# FIDEICOMISO DE INFRAESTRUCTURA METROPOLITANA DE MONTEVIDEO

## Llamado Público (IM) N° 16/2023

**COMUNICADO N° 07**  
**19/07/2023**

### **Consulta N°4**

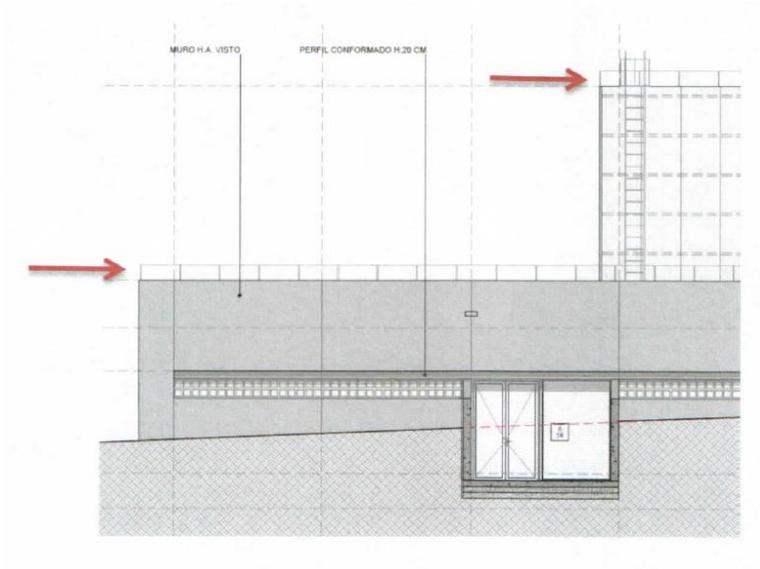
Solicitamos enviar detalle o aclaración de la baranda o elemento que figura en todos los techos del cual no queda clara la función. En el siguiente:

Los elementos señalados refieren al sistema de captación de pararrayos. Ver Sección 3 – Especificaciones técnicas, Protección contra descargas atmosféricas, Sistema de captación.

**Consulta Nº5**

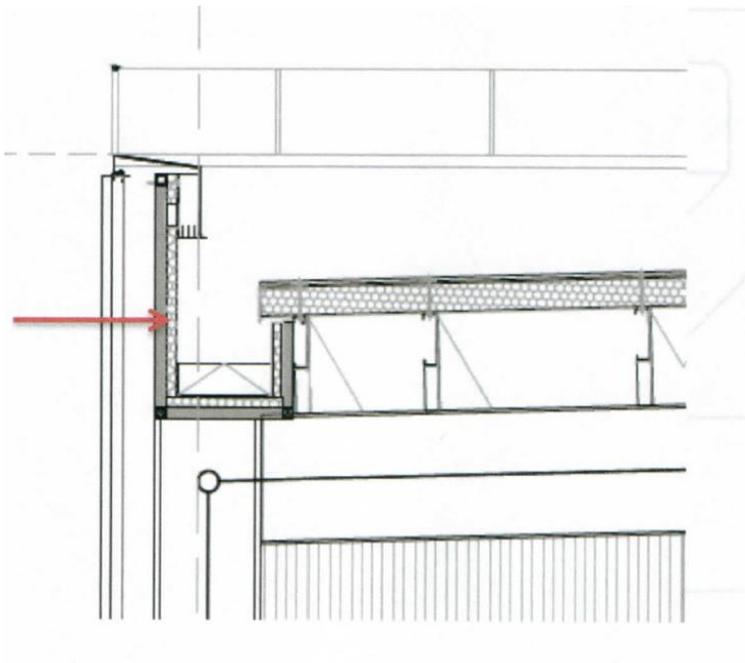
Solicitamos enviar detalle del siguiente sector ya que no queda claro cuál es el material interior que cierra el canalón señalado a continuación:

Respuesta:  
Ver Detalle D05.

### **Consulta N°6**

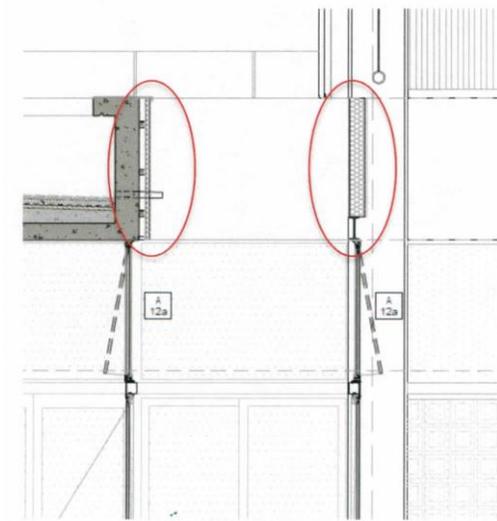
Solicitamos aclarar la materialidad de los siguientes paramentos:

Respuesta:  
Ver Corte integral 02 y Detalle D04

### **Consulta N°7**

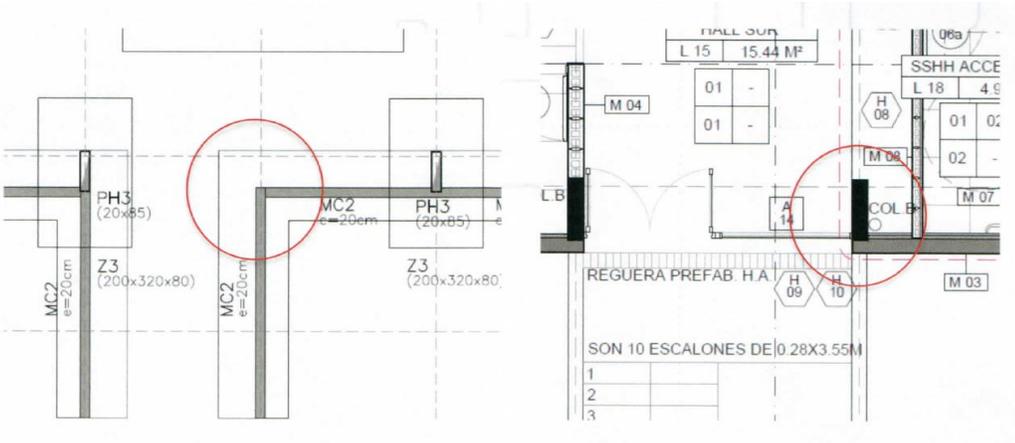
En cuanto a la estructura, encontramos que no figura un pilar que si aparece en albañilería, aclarar si lo agregamos.

Se debe agregar el pilar en Proyecto de Estructura. Especificaciones: Pilar PH3 (20x85) con base de fundación Z3 (200x320x80).

**Consulta N°8**

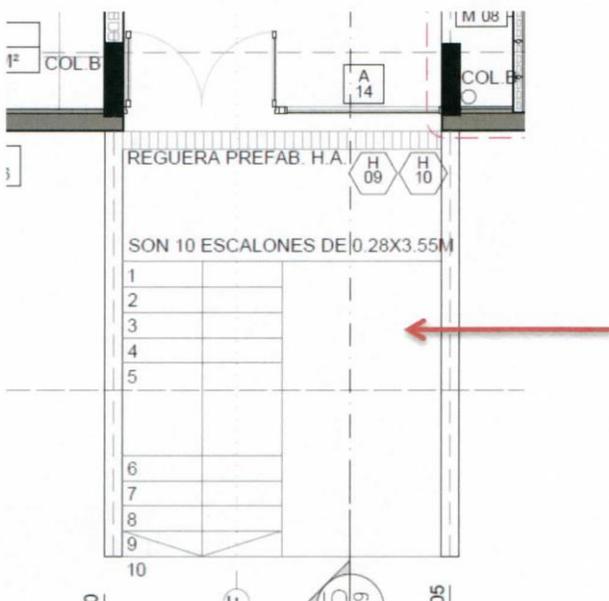
Por último, la escalera del acceso cuenta con un murosolode un lado (izquierda) y no cuenta con baranda del otro lado (derecha) y a su vez se genera un espacio hueco a continuación, el cual no tiene coherencia con el proyecto, por lo tanto les solicitamos evaluar este sector.

La escalera ocupa todo el ancho del sector mencionado entre muros sin generar espacio hueco. Son 10 escalones de 0,28 x 3,55 mts.

### Consulta N°20

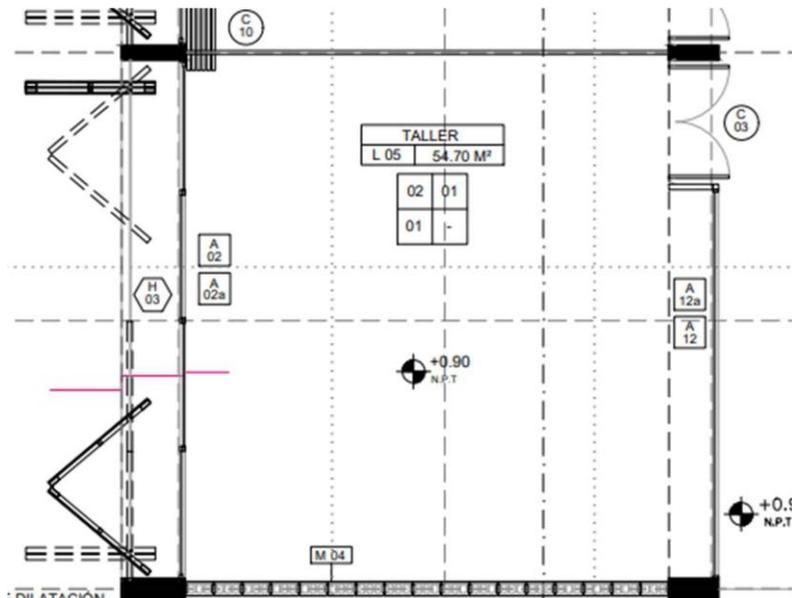
Pudimos notar que en el corte de la lámina de Estructura E07 la ubicación de las vigas VH53 y VP3 no coincide con la ubicación en el plano en planta de estructura (lámina E03) ni con los planos de arquitectura. Favor de aclarar cuál es lo correcto.

Tomar como cierta la nomenclatura indicada en plantas.

### **Consulta N°27**

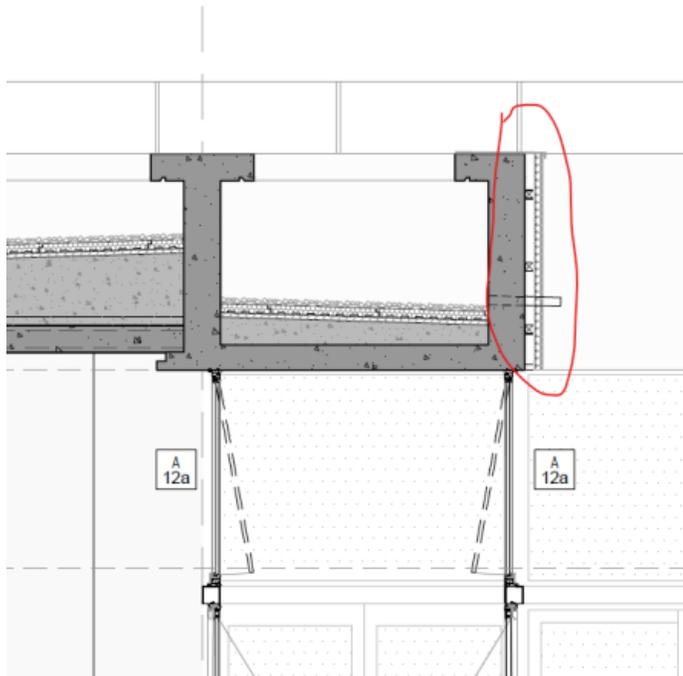
En la Memoria se indica dentro del capítulo Aislación Térmica "Se ejecutará a modo de aislación térmica de acuerdo a planos y detalles en todos los muros exteriores: Panel de Lana de Vidrio de 70mm de espesor con foil de Aluminio que deberá cumplir con los siguientes requerimientos". Analizando la planilla de muros, para los paramentos exteriores de Hormigón armado (muros M01, M02 y M03). se indica revestimiento con aislación en LV de 30mm de espesor. Favor confirmar si debemos considerar lo indicado en planilla de muros o lo señalado en la memoria.

Considerar indicaciones realizadas en planillas de muro.

### **Consulta N°29**

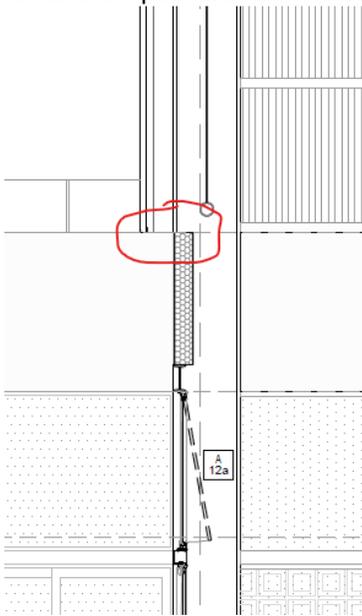
¿Qué elementos debemos considerar como remate del panel lateral del espacio polifuncional interior? ¿Y cómo remate del policarbonato? Favor especificar.

Ver detalle D04.

### **Consulta N°30**

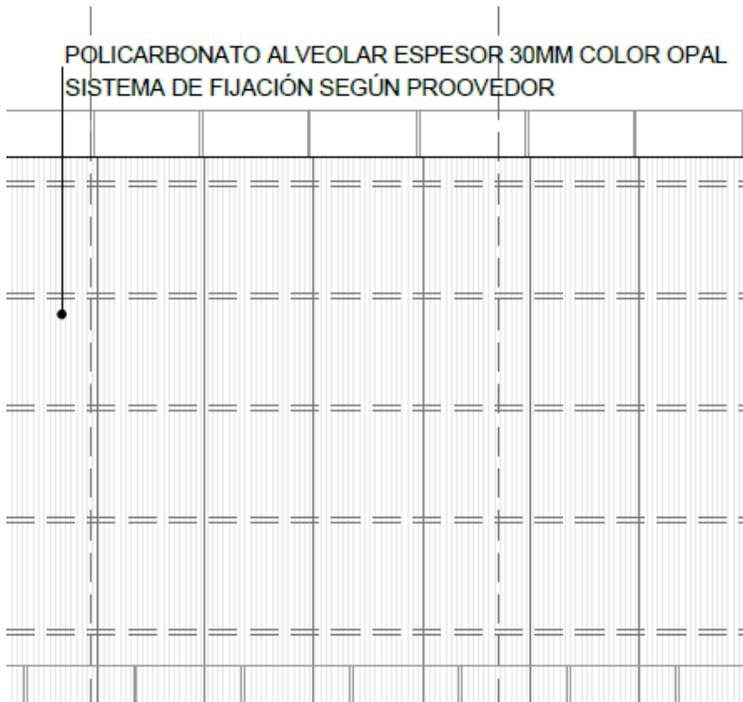
Como estructura de soporte para el policarbonato estamos considerando tubulares horizontales vinculados al pórtico metálico, sin elementos verticales. Entendemos que los elementos verticales que se ven en fachada de arquitectura son el despiece del policarbonato. ¿Esto es correcto?

Los elementos verticales refieren al despiece del policarbonato, que coincide con conectores u omegas verticales de policarbonato, donde se produce el clipado del panel.

### **Consulta N°33**

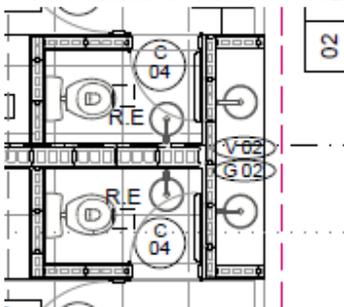
Aislación en cubiertas: En la página 24 de la Memoria, se indica "ii. CUBIERTA AZOTEA LOSA DE HORMIGÓN Y SECTOR LOSA PREFABRICADA- Esta solución de cubierta en hormigón es de azotea, con pendientes no menores a 3%, aislante térmico igual o superior desempeño a 10 cm de poliestireno expandido (ver Anexo Especificaciones Higrotérmicas) con inclusión de reboses" En la página 26 de la Memoria, se indica "1.1.2 Aislación Térmica - En general se utilizará placas de polietileno expandido (tipo espumaplast de Bromyros) de alta densidad (30 kg/m<sup>3</sup>) de 5 cm de espesor. DETALLADO EN SECCIÓN AISLACIONES TERMICAS de este PET." Favor confirmar que espesor de aislación debemos considerar.

Se deberá considerar Poliestireno expandido con piel cerrada y tetones para solución "Azotea invertida autotrabante" e=5 cms y den=25K/m<sup>3</sup>. Ver cortes integrales y detalles constructivos.

### **Consulta N°35**

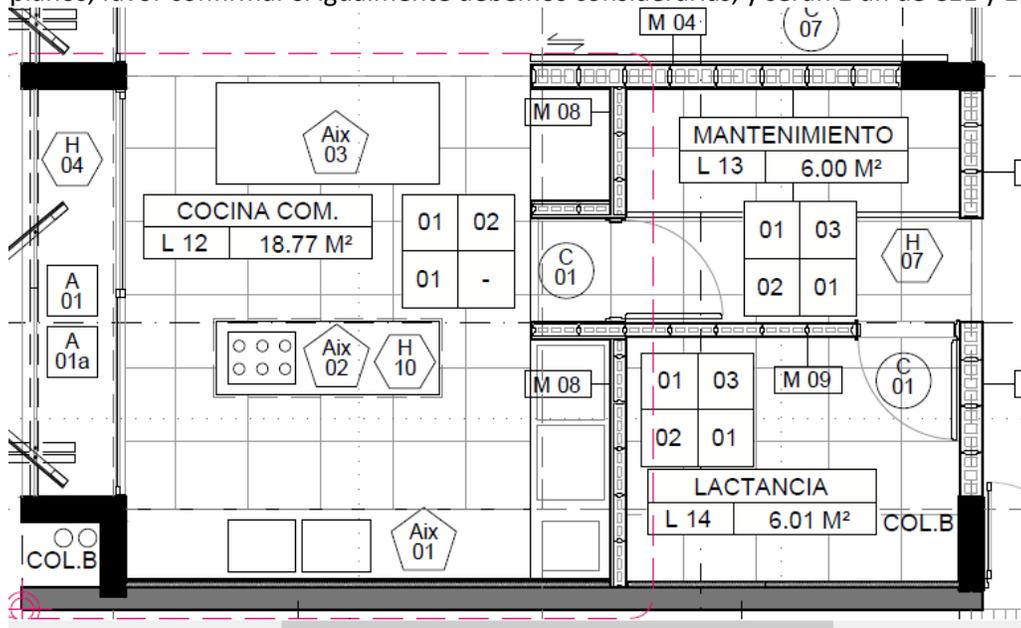
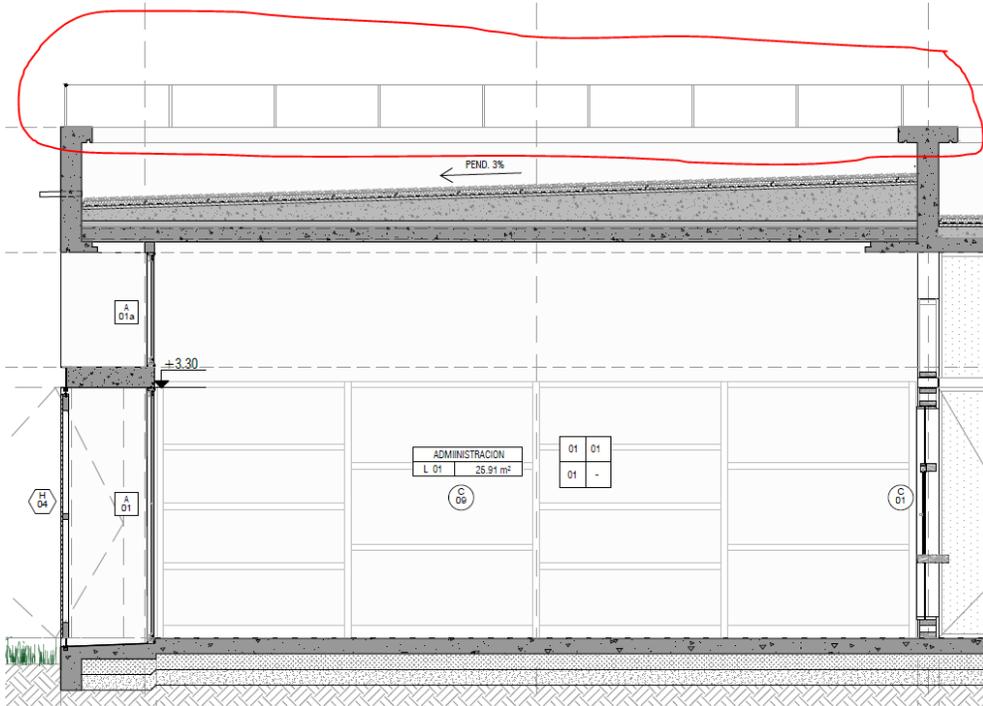
Acerca de planillas de carpintería de madera C11 y C12 (ubicación Cocina). Las mismas no figuran indicadas en los planos, favor confirmar si igualmente debemos considerarlas, y serán 1 un de C11 y 1 un de C12.

Se debe considerar cotización de ambos elementos: C11 y C12. Son 1 unidad de C11 y 1 unidad de C12.

**Consulta N°37**

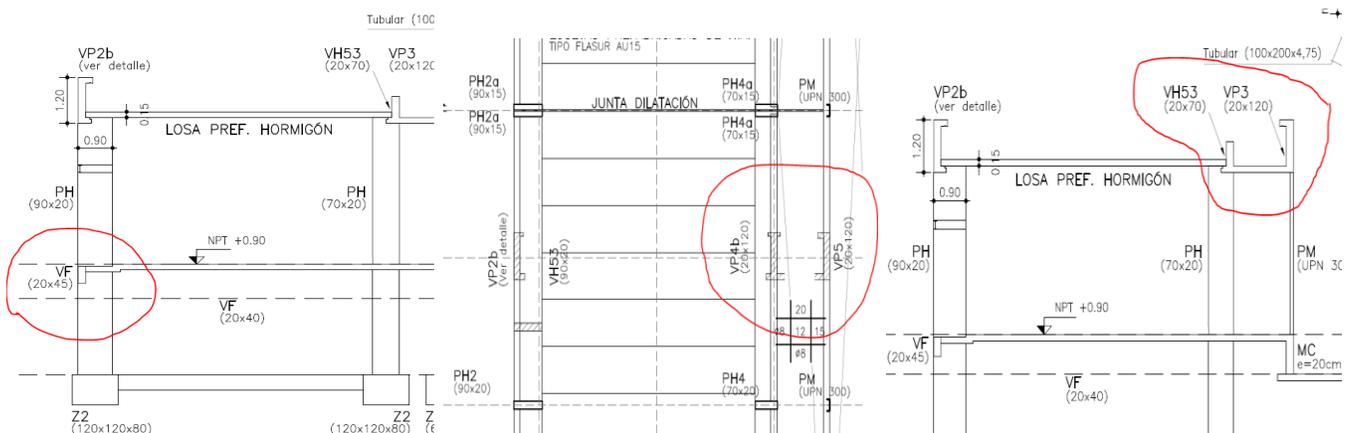
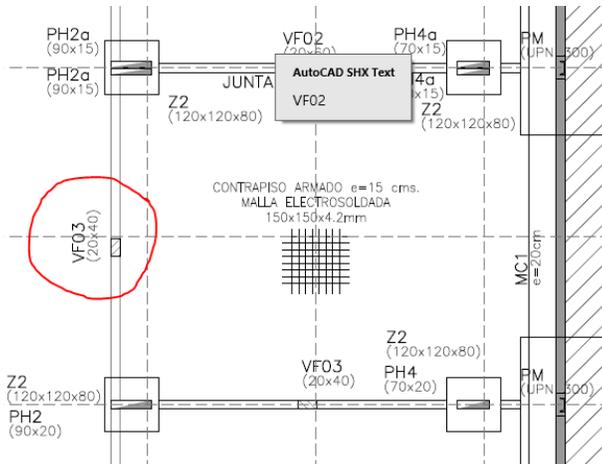
No coinciden las nomenclaturas y dimensiones de los elementos que figuran en el corte de Estructura respecto a los que se indica en las plantas. Favor confirmar si prevalece lo indicado en las plantas o lo que figura en cortes.

Tomar como cierta la nomenclatura indicada en plantas.
